**RESPUESTA ACLARATORIA AL ESTUDIO DE IMPACTO  
AMBIENTAL**

**“CENTRAL SOLAR LA HUECA”**

**Promotor:**  
**SOLAR DESIGN, S.A.**

**Presentado al:**  
**MINISTERIO DE AMBIENTE**

### **Plano del Proyecto**

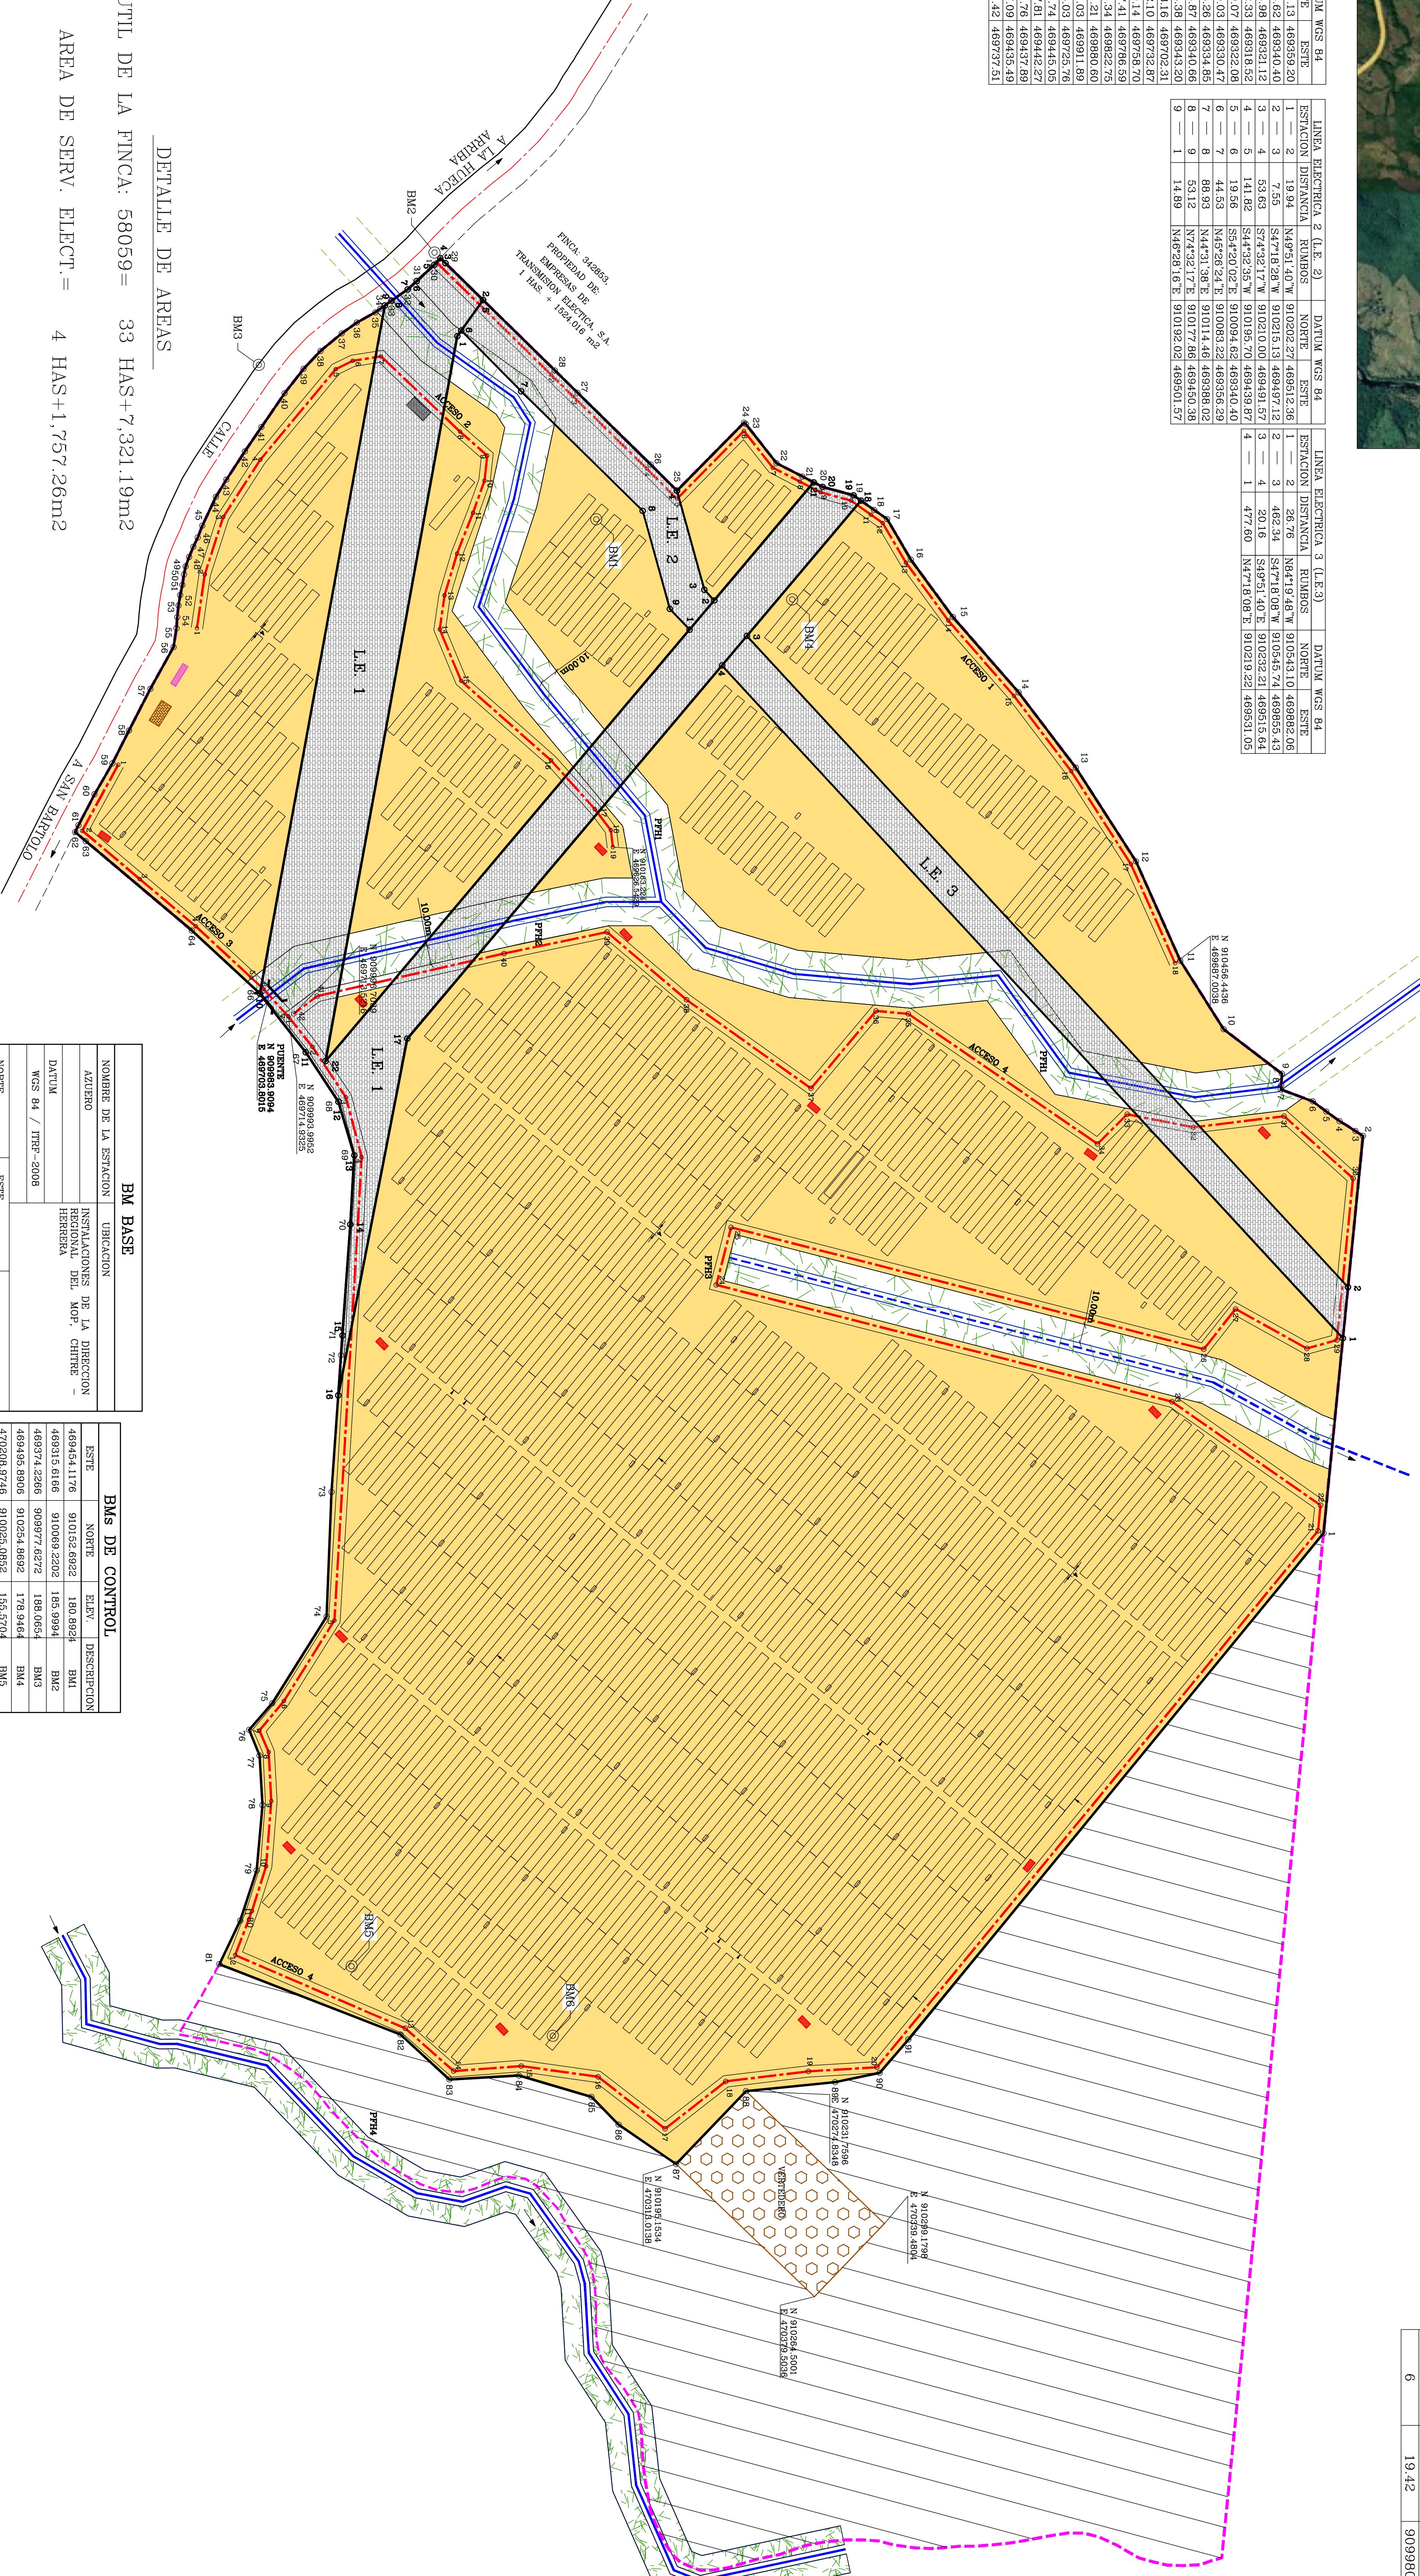
- a. Presentar coordenadas de ubicación de las servidumbres (tendido eléctrico, bosques de galerías) a mantener y áreas, dentro de la superficie del proyecto y representar mediante planos dichas servidumbres.

- e. Aportar plano del anteproyecto, integrando los cuerpos hidráticos con sus correspondientes servidumbres y el radio de protección de las nacientes de agua identificados, en concordancia con lo establecido en el Artículo 23 de la Ley 1 de 3 de febrero de 1994 Forestal.

- a. Se adjunta en el Anexo No. 2 Plano del Proyecto, con detalles de las áreas de servidumbre eléctrica que abraza 4 has +1,757.26 m<sup>2</sup> y área de protección de fuentes hídricas (bosque de galería) que comprende 2 has + 3,281.54 m<sup>2</sup>. Las cuales no se verán afectadas por el proyecto, ya que no se instalarán paneles solares ni estructuras complementarias en estas áreas.

- d. Se presenta en el anexo No. 02 del presente informe, el plano del proyecto donde se visualiza de manera clara las servidumbres de las fuentes hídricas ubicadas dentro del polígono del proyecto.

- e. En la versión digital se presentan las coordenadas del alineamiento de los cauces de las fuentes hídricas FH1, FH2, FH3 y FH4. Adicionalmente en el anexo No. 02, se presenta el plano del anteproyecto con la visualización de las servidumbres hídricas como lo establece la Ley 1 del 3 de Febrero del 1994.
